**НАКОНЕЧНИКИ КАБЕЛЬНЫЕ КРЮЧКООБРАЗНЫЕ
С ЗАКРЫТЫМ ХВОСТОВИКОМ, ЗАКРЕПЛЯЕМЫЕ
НА ЖИЛАХ ПРОВОДОВ**

**ГОСТ
22002.4-76***

Изменение № 2 ГОСТ 22002.4—76 Наконечники кабельные крючкообразные с закрытым хвостовиком, закрепляемые на жилах проводов. Конструкция и размеры

Изменение № 3 ГОСТ 22002.4—76 Наконечники кабельные крючкообразные с закрытым хвостовиком, закрепляемые на жилах проводов. Конструкция и размеры

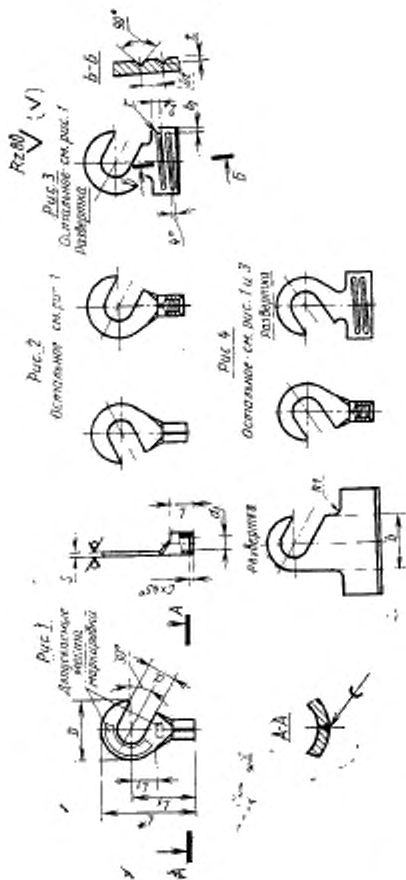
Пункт 3. Чертеж дополнить сноской:

«** Размер обеспечивается инструментом»;

размер s дополнить сноской: *;

размер l_1 дополнить сноской: **;

рис. 4. Изображение развертки дополнить линией фаски:

Таблица. Заменить наименование графы: I_1 на « I_1 , не менее»;
заменить значения I_1 : 5 на 3,5; 6 на 4,5; 8 на 5; 10 на 7; 13 на
9; 16 на 11; 19 на 12.

Пункт 3. Чертеж. Рис. 1. Изображение развертки заменить новым:

Стандарт дополнить пунктом — 4а: «4а. Допускаются выступы от перемычек в цепи кабельных наконечников высотой не более 0,3 мм»
